Betreff: Stellungnahme Entwurf der 1. Änderung des Bebauungsplans Nr. 13 "Freienbrink-Nord"

Thema: Kläranlage Freienbrink (A.2.6 Technische Infrastruktur, A.2.6.1 Wasserversorgung und Schmutzwasserentsorgung)

Abbildung 1: Abstand südliche Ortslage Freienbrink. Abstand 300 Meter.

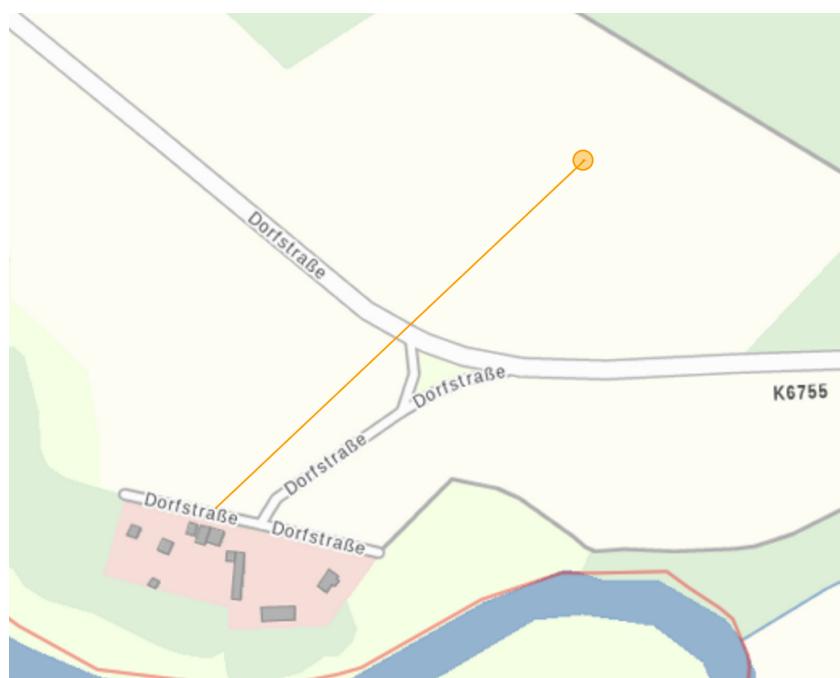
Betrachtet man nun die südliche Ortslage von Freienbrink ist eine potentielle Anlage nur im Landschaftsschutzgebiet zu errichten. (Quelle: <https://www.geoportal-gruenheide.de/viewer.php> Stand 24.10.2020)

„(...) Südliche Ortslage Freienbrink (...)“ ist weiterhin nicht ausreichend definiert und kann hier nur vermutet werden. Die integrierten Abbildungen zeigen, dass die Errichtung einer Kläranlage dieser Größenordnung mit weiterer Abholzung von Wald und Herausnahme von

Gebieten aus dem Landschaftsschutzgebiet verbunden wäre. Dies widerspricht den Ansätzen im Bebauungsplan Nr. 13, denn „Die Erholungseignung soll in diesem Schwerpunktgebiet der Erholungsnutzung erhalten bleiben.“ Neben der bereits geschlagenen Schneise für das Umspannwerk und der geplanten Gigafactory im Planungsgebiet, wäre die Kläranlage eine weitere Beeinträchtigung dieser Erholungseignung.

“Der genaue Standort wird nach Abstimmung mit der Genehmigungsbehörde noch festgelegt. Anschließend werden die erforderlichen Genehmigungsverfahren durchgeführt.“
